SUPERINTENDENCIA DE INDUSTRIA Y COMERCIO
DIVISION DE NUEVAS CREACIONES
E. S. D.
Nº: 03-012846-0000-0000
EVO: 1
Act 444 RESPUESTA AL QUE

Re: Expediente No. 03.012.646
Solicitud de patente a nombre de McNeil-PPC, Inc.

**SUPERINTENDENCIA DE INDUSTRIA Y COMERCIO
DIVISION DE NUEVAS CREACIONES**

ASUNTO:	Radicación	03-12646
	Trámite	003
	Evento	001
	Actuación	430
	Folios	007

Fig. 1

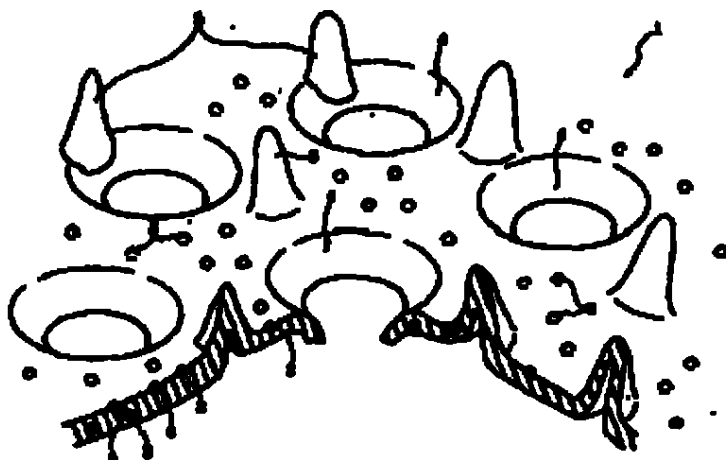
Como se puede constatar en el párrafo [0016] en la página 3 de dicha anterioridad, la hoja superior se está hecha de una película de una resina termoplástico, que contiene un número de partículas 3 sobre la misma. Una parte de dichas partículas 3 se encuentran expuestas fuera de la superficie de la hoja superior. Alrededor de dichas partículas se disponen microporos 6 que permiten que el vapor de agua pase a través de la hoja superior. Adicionalmente, dicha hoja posee perforaciones 4 y protuberancias 5.

La hoja revelada en D2 es total mente distinta de la revelada en la solicitud en estudio, toda vez que D2 no revela la presencia de planos entre las protuberancias allí descritas, ni tampoco que dichas protuberancias se originen desde una parte más baja como la revelada en la presente solicitud (véase la región más baja 16, figuras 1A). De hecho, estas protuberancias en D2, que se podrían asimilar como macro estructuras, no forman figuras o configuraciones en un plano 17 como sí lo enseña la presente solicitud. Es más, las perforaciones tampoco colindan con las paredes laterales de dichas protuberancias, como sí se revela en la presente solicitud. Por estas razones, este documento tampoco puede desvirtuar la novedad de la invención en estudio.

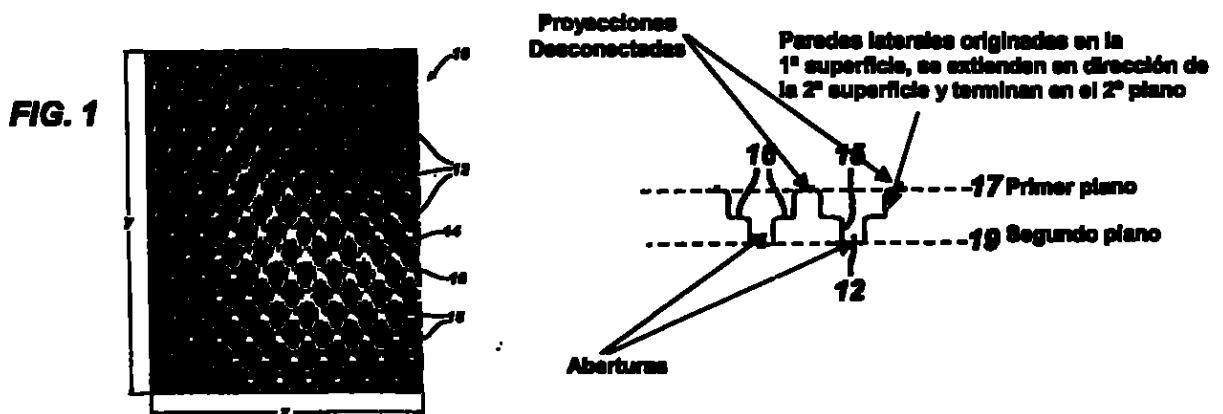
El nuevo capítulo reivindicatorio fue anexado como respuesta al requerimiento arriba citado, y fue aceptado porque no implica la ampliación de la materia presentada originalmente.
